Zlepšení kvality vod horního povodí řeky Moravy - II. fáze

změnový list č.		Datum předložení	4. 12. 2015
Ev.č.	ZL-182-S-Z-SO 3.003	Datum schválení	7. 12. 2015
Objednatel	Vodohospodářská zařízení Šumperk, a.s., Jíllová 6, 787 01 Šumperk		
Správce stavby	Sdružení API-VRV, vedoucí partner API spol. s r.o., Palackého 12, 150 56 Praha 5		
Zhotovitel	IMOS Brno, a.s., Olomoucká 174, 627 00 Brno		
Změnový list předkládá:	zhotovitel		
Charakter změny:	Práce neobsažené v ZDS xx)		Oprava položek dle skutečnosti
Stavba / objekt / úsek:	3. Město Zábřeh / SO 3.003 - LOKALITA SEVEROVÝCHOD		
<u>Specifikace změny:</u> Po provedení výkopových prací odpovědný geolog zhotovitele na základě jeho rozboru konstatoval, že vytěžený materiál není vhodný pro zpětný zásyp. Následně provedené stavebně-geologické šetření potvrdilo odlišné geotechnické parametry zemin oproti IG předpokladům v zadávací dokumentaci. Dále je nutné provést sanaci podloží. Geolog zhotovitele zakazuje použít nevhodný materiál z rýhy pro zpětný zásyp a místo něj nařizuje použít vhodný materiál dle TP 146. Sanace podloží bude provedena tak, že nevhodná zemina bude odtěžena a nahrazena ŠD frakce 32-63.

Iniciační dopis - ID-182-S-Z-SO 3

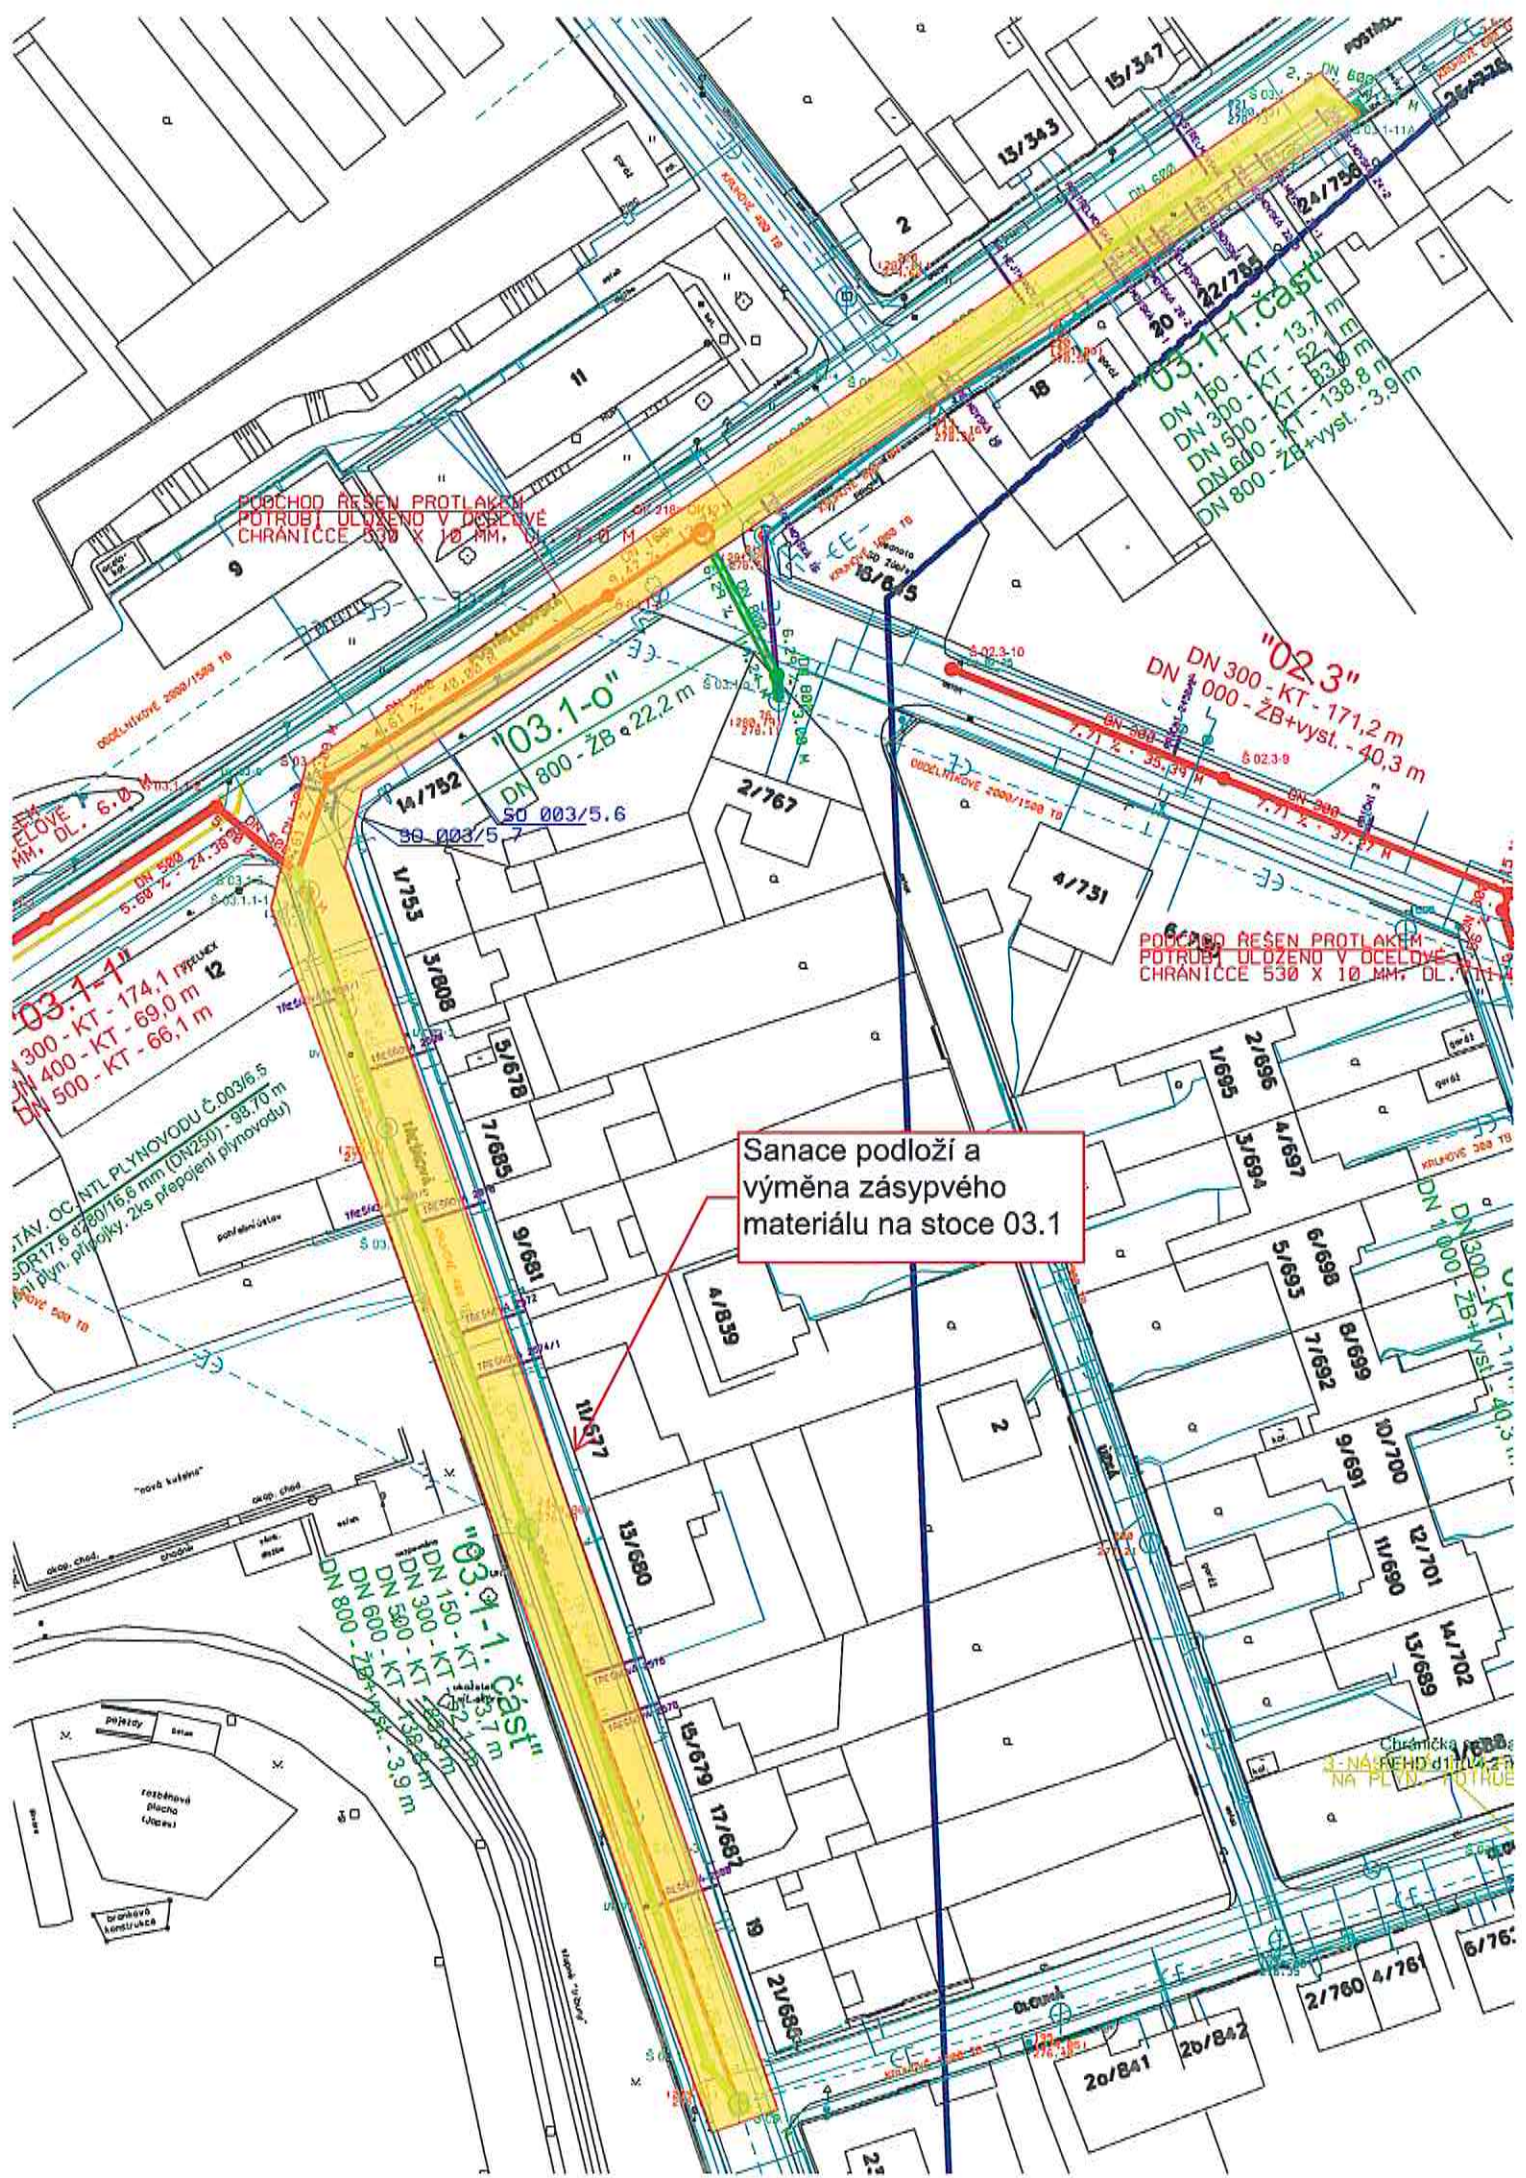
Při provádění výkopových prací na stoce 03.1 bylo zjištěno, že výkopek je zvodnělý, hlinito-písčité až písčité a je tedy nevhodný pro zpětné zásypy.

Provést sanaci dna do hloubky 0,4 m drceným kamenivem fr. 32-63 s drenážním potrubím a vyměnit nevhodný materiál pro zpětný zásyp nakupovaným vhodným materiálem dle TP 146.

Projektant s návrhem souhlasí, neboť konkrétní situaci nebylo možno předvídat. Zvýšená hladina podzemní vody byla zjištěna až po provedení výkopových prací. Bez provedení sanace podloží, není možno pokračovat ve výstavbě předmětných stok 3.002.

Z pozice generálního projektanta s návrhem souhlasíme, neboť konkrétní situaci nebylo možno předvídat. Zvýšená hladina podzemní vody byla zjištěna až po provedení výkopových prací. Bez provedení sanace podloží, není možno pokračovat ve výstavbě předmětných stok 3.002.
